Vorlage		Vorlage-Nr: FB 61/0759/WP18
Federführende Dienststelle: FB 61 - Fachbereich Stadtentwicklung, -planung und Mobilitätsinfrastruktur Beteiligte Dienststelle/n:		Status: öffentlich
		Datum: 12.09.2023
		Verfasser/in: Dez.III /FB61/200
Bebauungsplan Nr. 956 -Branderhofer Weg / Am Römerhof: - Bericht über das Ergebnis der Beteiligung der Öffentlichkeit gemäß § 3 (2) BauGB - Bericht über das Ergebnis der Beteiligung der Behörden gemäß § 4 (2) BauGB - Empfehlung zum Satzungsbeschluss		
Ziele: Klimarelevanz: nicht eindeutig		
Beratungsfolge:		
Datum	Gremium	Zuständigkeit
18.10.2023	Bezirksvertretung Aachen-Mitte	Anhörung/Empfehlung
19.10.2023	Planungsausschuss	Anhörung/Empfehlung

hier: Bericht über das Ergebnis der öffentlichen Auslegung Empfehlung zum Satzungsbeschluss

Bebauungsplan Nr. 956 - Branderhofer Weg / Am Römerhof -

1.4 Stadtklima / Klimaanpassung

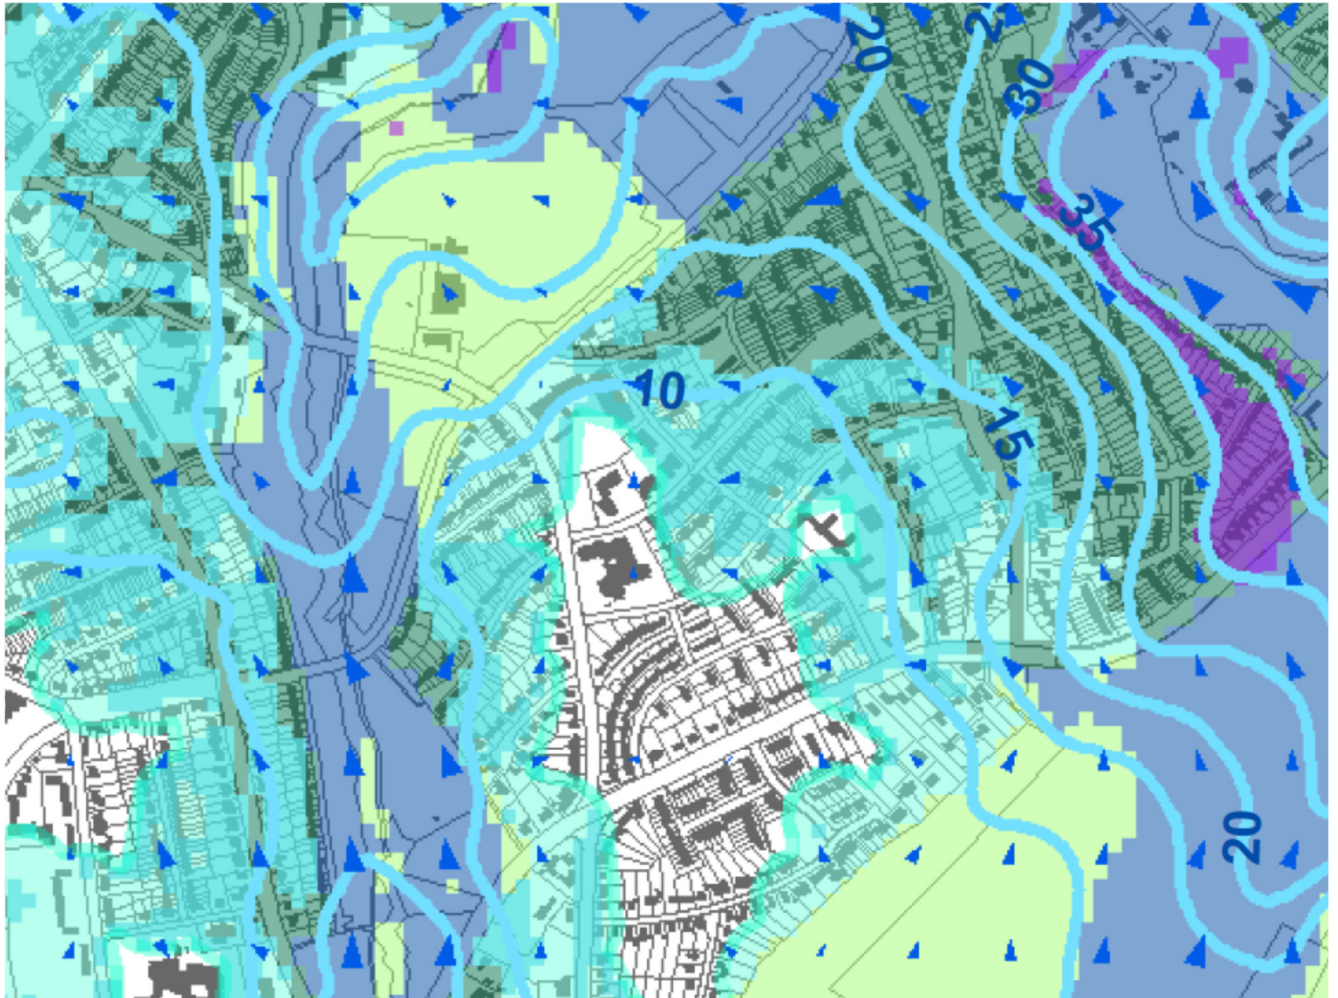
Es wird davon ausgegangen, dass sich der Begriff der „Schwachwindzone“ auf die lokale Kaltluft bzw. die Möglichkeit der Frischluftzirkulation im Plangebiet bezieht.

Das Plangebiet liegt außerhalb des im FNP*2030 ausgewiesenen Schutzbereichs für Kaltluft. Simulationen zeigen, dass die nächtlich entstehende Kaltluft nicht in größeren Mengen aus dem Plangebiet abfließt, sondern sich vielmehr über die schon heute bestehende Bebauung ihren Weg bahnt. Tagsüber ist mit einer minimalen Veränderung der Einflussgröße zur Versorgung mit Frischluft zu rechnen, die jedoch nicht ins Gewicht fallen wird und vernachlässigbar ist. Somit kann eine negative Auswirkung durch die Neubebauung größtenteils ausgeschlossen werden.

Einer Verschlechterung des Stadtklimas wird durch die Festsetzung einer Dachbegrünung positiv beeinflussend entgegen gewirkt.
